H1171

Ausbruch der Verdichterrückwand am Turbolader - Gewaltschaden

Fahrzeuge: Sprinter (906)

Motorcode: OM651.957, OM651.925

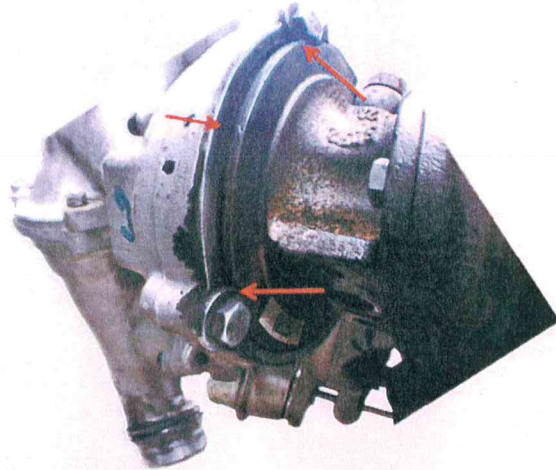
Wir beobachten vielfach Schäden am Turbolader mit gebrochenen Verdichterrückwänden der Verdichtergehäuse, die zum sofortigen Totalausfall der Turboladerkombination und erheblichen Folgeschäden am Ladeluftkühler und nachfolgenden Baugruppen führen.

Der Turbolader ist wie bei allen Fahrzeugen direkt am Abgaskrümmmer, sprich dem Motor, montiert. Der Ladeluftkühler wiederum auf der Frontraverse. Durch den längs eingebauten Motor entstehen bei jedem Lastwechsel entsprechende Kippbewegungen des Motors, welche durch die Motoraufhängung abgefangen werden. Sobald diese Motoraufhängungen etwaigen Ermüdungserscheinungen unterliegen, vergrößern sich diese Kippmomente und das gesamte Aggregat senkt sich gegenüber dem Chassis ab. (Bei Fahrzeugen im Paket-Verteil-Service sind diese Beanspruchungen auf Grund der vielen Lastwechsel im Fahrbetrieb massiv verstärkt).

Der kurze und steife Ladedruckschlauch kann den Relativ-Versatz und die vergrößerten Kippmomente des Motors nicht ausgleichen. Es kommt zur mechanischen Überbelastung der Bauteile und folglich zur Materialermüdung und Bruch.

Bei einer längeren Nutzung des Fahrzeuges mit einem schadhafte Zweimassenschwungrad werden die Motorlager überbeansprucht und führen zur gleichen Schadensursache am Turbolader, wie oben beschrieben.

**Geringe Leistung, Fahrzeug im Notlauf,
ESP- und MIL-Kontrollleuchten im Kombiinstrument leuchten
Ladedruckregelklappe klemmt und ist schwergängig.**

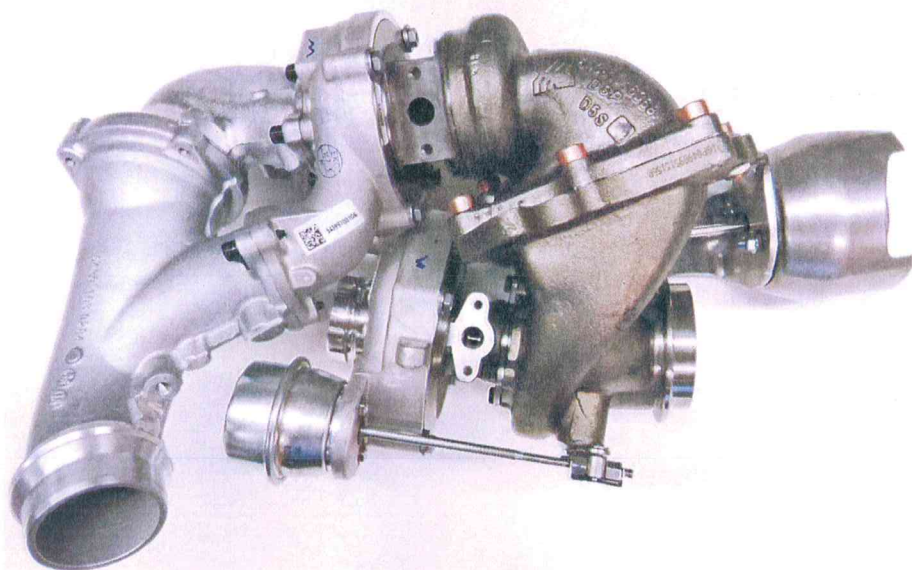
Bis Motornummer xxx31794909 kann sich u.U. der Anschluss der Ladedruckleitung am Verdichtergehäuse geändert haben. Für Ihren neuen Turbolader benötigen Sie ggf. von OE nachstehende Bauteile, um den neuen Turbolader montieren zu können.

Vor Einbau eines neuen Turboladers ist zu prüfen, ob bereits die neue modifizierte **Motorsteuergeräte-Software DAS-Version 10/09** aufgespielt ist. Wurde die neue Version im Rahmen einer Kundendienst-Maßnahme noch nicht aufgespielt, ist dies nachzuholen.

A 906 528 50 82	Ladeluftschlauch	A 651 096 29 40	Halter
A 906 501 14 82	Kühlwasserschlauch	A 651 096 30 40	Halter
N 910 143 006 002	Schraube M6X20 (10x)

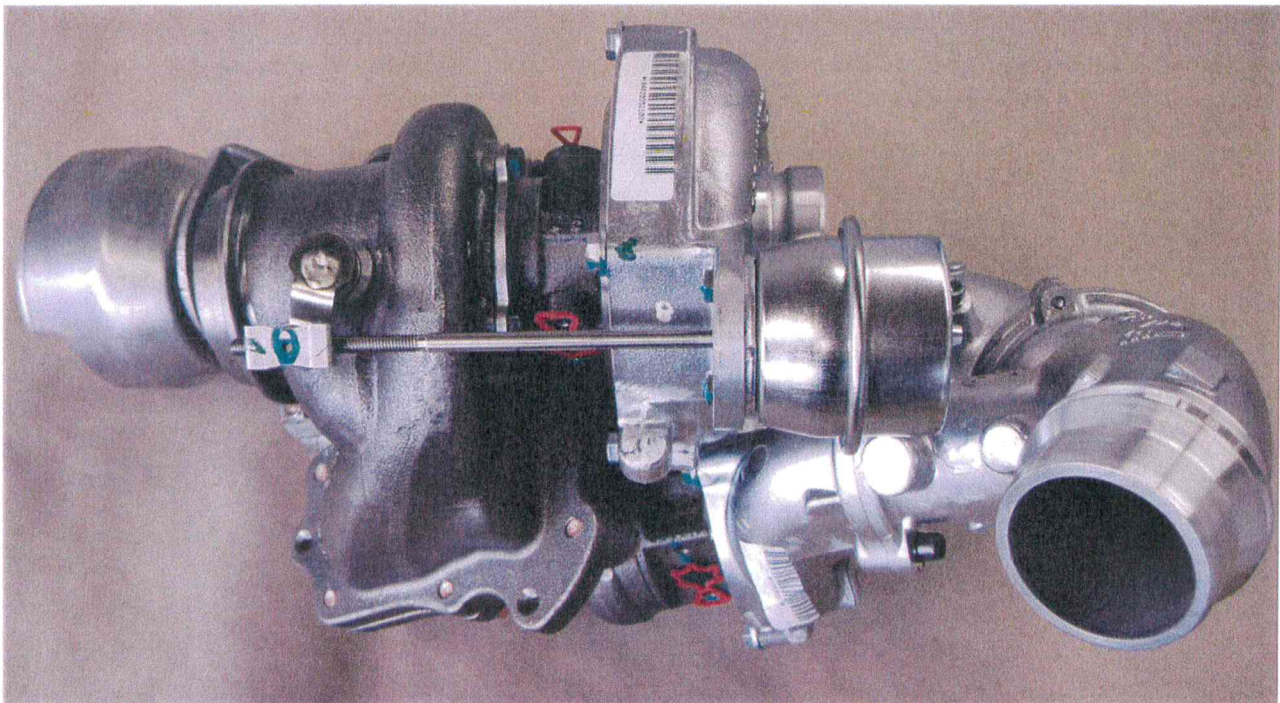
Geringe Leistung Fahrzeug im Notlauf

ESP- und MIL-Kontrolleuchten im Kombiinstrument leuchten

Ladedruckregelklappe klemmt und ist schwergängig.

Wenn „altes“ Modell zu „neuen“ ausgetauscht wird sind folgende Komponenten zu tauschen

Vor Einbau eines neuen Turboladers ist zu prüfen ob bereits die neue modifizierte Motorsteuergeräte-Software DAS-Version 10/09 aufgespielt ist.

Wurde die neue Version im Rahmen einer Kundendienst-Maßnahme noch nicht aufgespielt ist dies nachzuholen.

Luftrohr 9065285082 oder 5182

Kühlmittelrohr 9065011482

Stützung 6510962940

Stützung 6510963040

Schraube 3 x 910143006001
